**Projet intitulé « Restructuration du secteur de La Chal »
sur la commune de Saint-Jean-d'Arves (Savoie)
présenté par la SATVAC**

**Avis de l'Autorité administrative de l'État compétente en matière
d'environnement
sur le dossier présentant le projet et comprenant l'étude d'impact**

Avis P n°2015-2401
Avis P n°2016-2529

émis le 11 / 03 / 2016

Projet de restructuration du versant de La Chal
Source : Étude d'impact, p.162

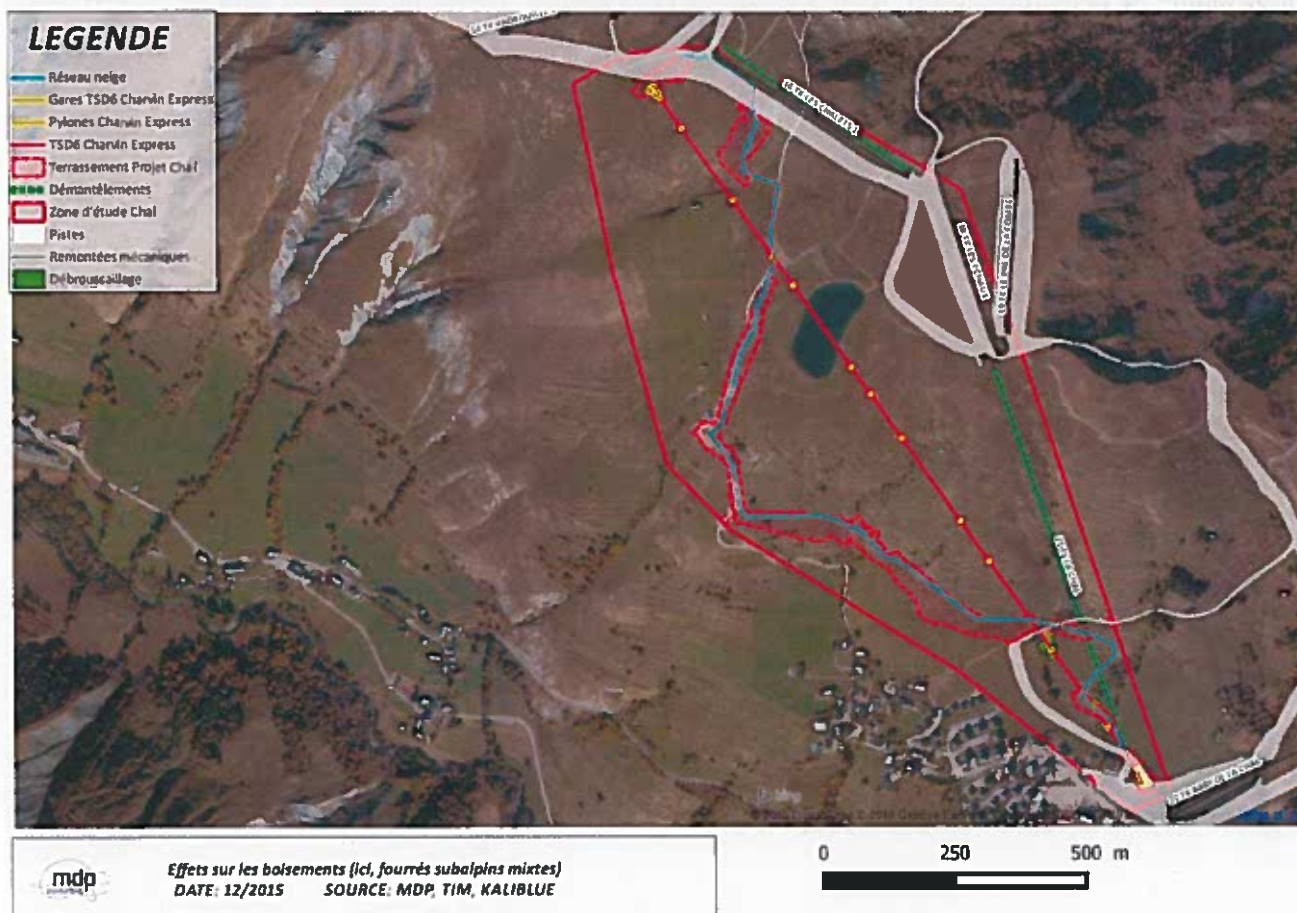
Néanmoins, l'étude d'impact ne fait pas mention d'étude de variantes, en particulier pour l'axe de la remontée mécanique et le tracé de la nouvelle piste, contrairement à ce qui est demandé au 5° de l'article R 122-5 du code de l'environnement. Ce point serait à compléter.

Cependant, l'étude d'impact comprend peu d'éléments permettant d'évaluer l'intégration paysagère des gares amont et aval du télésiège Charvin Express. Un dessin ou une insertion dans le paysage de ces gares auraient été utiles.
